Subject : RE: Plaatje conclusies en retour versie eindrapport

Ik heb het eindrapport van gisteren 17.00 uur doorgelezen;
Een paar kleine opm. verzoek dit te verwerken.

Principeschets bromideverontreiniging (< 10 mg/l achtergrondwaarde)

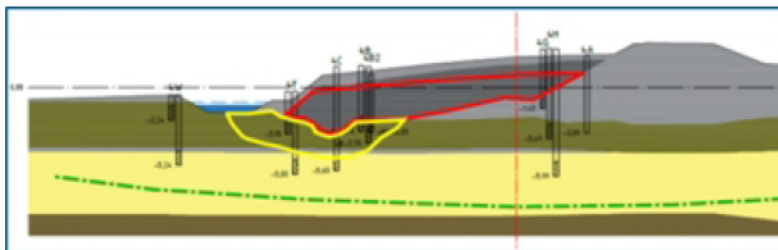
OK, en pas je daar ook even het plaatje aan met bromide verspreiding als beeld voor de situatie

Graag beschikbare figuur bromide verspreiding opnemen bij figuur 3.2 en figuur 6.1; ter vervanging van het huidige plaatje

Gelet op onderstaan plaatje. grondwater bromide is 0,3 mg/l het VRniet 10 mg/l...???

Neem je dit ook nog op in je eindrapport bij conclusies, om situatie helder te maken.

Ter vervanging van het plaatje bij de conclusies.

- Rood = hoge concentraties 1200-1800 mg/l
- Geel = middelhoge concentraties 25-530 mg/l
- Groen = lage concentraties < 10 mg/l (is achtergrondwaarde)
